Правила классификации и постройки морских судов (2016)

ЦИРКУЛЯРНОЕ ПИСЬМО № 314-44- 9094

внесения изменений в Правила классификации и постройки морских судов, 2016, НД № 2-020101-087, в связи с вступлением в силу положений унифицированных требований (УТ) МАКО S21A (May 2011) (Corr. 1 Oct 2011) (Rev. 1 May 2015)

Глава 7.10 Грузовые люки сухогрузных трюмов

Рис 7.10.6.11 Силы, действующие вследствие давления контейнеров»;

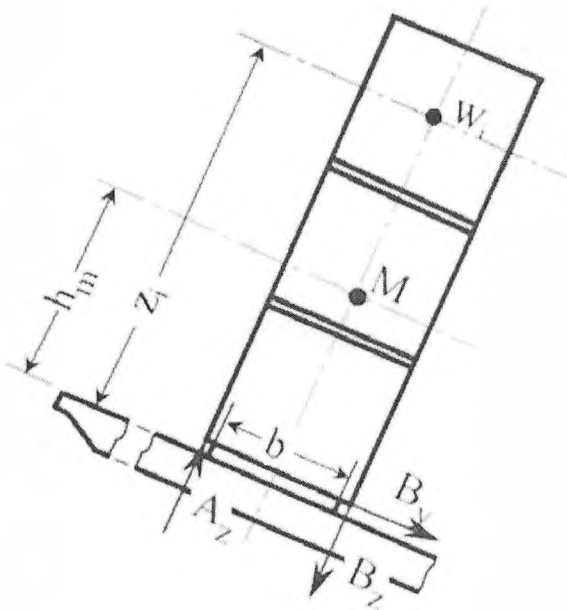
7.10.6.11.2 Нагрузки, кН, действующие в каждом углу штабеля контейнера, в результате вертикальной, килевой и бортовой качки (судно в положении на ровный киль), должны быть определены следующим образом по формулам, приведенным ниже (см. также рис. 7.10.6.11):»;

b – расстояние между нижними точками крепления контейнера, м, (см. рис. 7.10.6.11);», и далее по тексту»;

«П р и м е ч а н и е. При расчете прочности конструкции крышки люка методом расчета перекрытий в соответствии с 7.10.6.21, h_m и z_i должны приниматься как указано на рис. 7.10.6.11. Силы B_y не должны рассматриваться в этом случае.

Значения A_z и B_z , применяемые для оценки прочности крышки люка, должны быть указаны в чертежах крышек люков.

Таблица 7.10.6.12

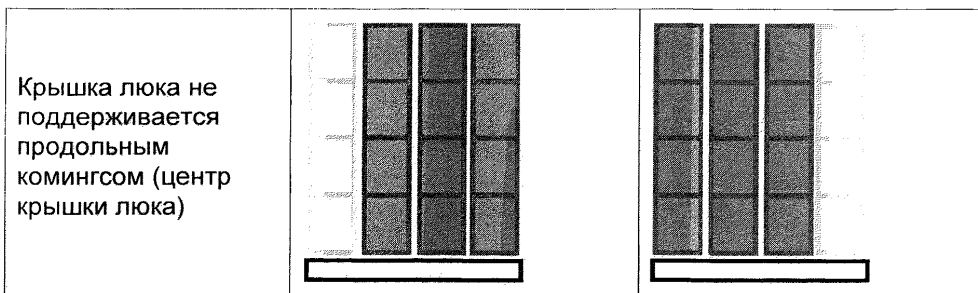
7.10.6.12 Нагрузки, указанные в 7.10.6.11.1 и 7.10.6.11.2, должны рассматриваться для случая частичной неравномерно распределенной нагрузки, которая может возникнуть в практике контейнерных перевозок, т.е. когда некоторые места в штабеле контейнеров остаются незаполненными. Для каждой крышки люка направление крена должно быть рассмотрено, как показано в табл. 7.10.6.12.

Случай загрузки судна при частичной нагрузке на крышку люка контейнерного трюма может рассчитываться упрощенным методом, при котором принимается, что незагруженными остаются крайние штабели, которые находятся полностью на крышке люка. Если есть дополнительные штабели, которые поддерживаются частично крышкой люка и частично контейнерными стойками, то нагрузкой от данных штабелей также можно пренебречь (см табл. 7.10.6.12).

Кроме того, когда контейнерные места, поддерживаемые крышкой люка и контейнерными стойками, остаются пустыми, в этом случае вертикальные опоры крышки люка должны быть проверены на воздействие максимальных нагрузок.

Рис. 7.10.6.16»;

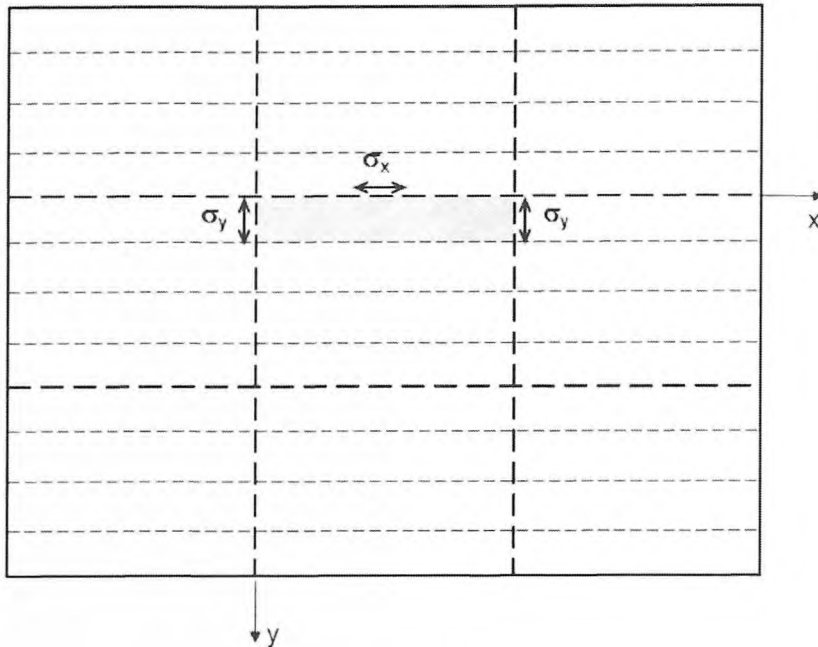
« σ - наибольшее нормальное напряжение, Н/мм², верхней обшивки крышки люка, как показано на рис. 7.10.6.16;»;

Рис. 7.10.6.16 заменяется новым рисунком 7.10.6.16: «
 $\sigma = \max(\sigma_x; \sigma_y)$

Рис.7.10.6.39-1

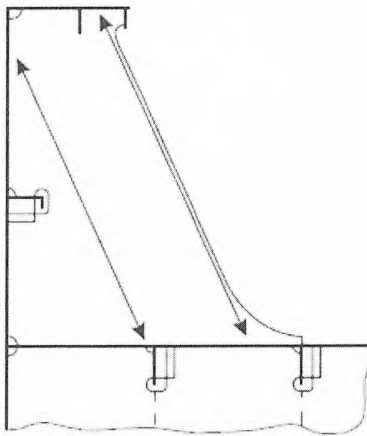
«В месте соединения стенки комингса и палубы (см. рис. 7.1.6.39-1 и 7.1.6.39-2) момент сопротивления Z , см³, должен быть не менее:», далее по тексту;

дополняется новые рисунками 7.10.6.39 -1, 7.10.6.39 -2, 7.10.6.39 -3, 7.10.6.39 -4;

Рис.7.10.6.39-3

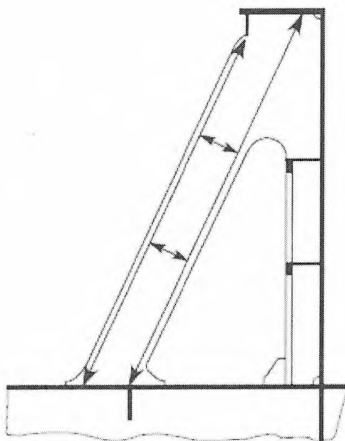
«...Для других конструкций стоек, таких как показано на рис. 7.10.6.39-3 и 7.10.6.39-4, напряжения должны быть определены через анализ перекрытий или методом конечных элементов. Рассчитанные напряжения должны соответствовать допускаемым напряжениям в соответствии с 7.10.6.14.»;
